Note d'information technique

Anomalie générique concernant certaines pompes d'injection de sécurité de centrales nucléaires exploitées par EDF : l'IRSN examine l'impact sur la sûreté

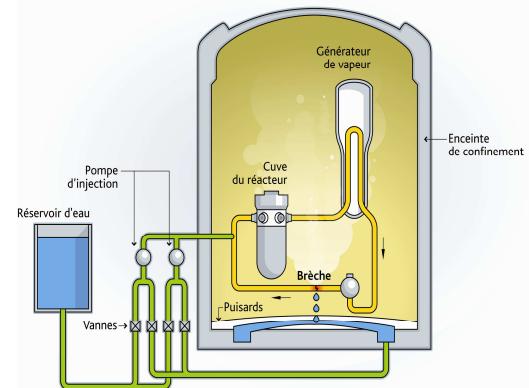
L'incidence de cet écart doit être examinée pour les situations accidentelles affectées par un sous-débit de l'injection à basse pression en branche froide, que sont les accidents de perte de réfrigérant primaire consécutifs à une grosse brèche du circuit primaire. Pour ces accidents, les critères de sûreté portent sur la température des gaines du combustible qui ne doit pas dépasser 1204°C et le taux d'oxydation des gaines qui doit rester inférieur à 17 %. L'examen de l'IRSN confirme les conclusions de l'étude transmise par EdF, à savoir que l'influence de l'insuffisance du débit reste couverte par les marges prises dans les études d'accident pour fixer les critères de tenue des gaines du combustible. On peut donc conclure que cette anomalie est sans incidence sur la sûreté.
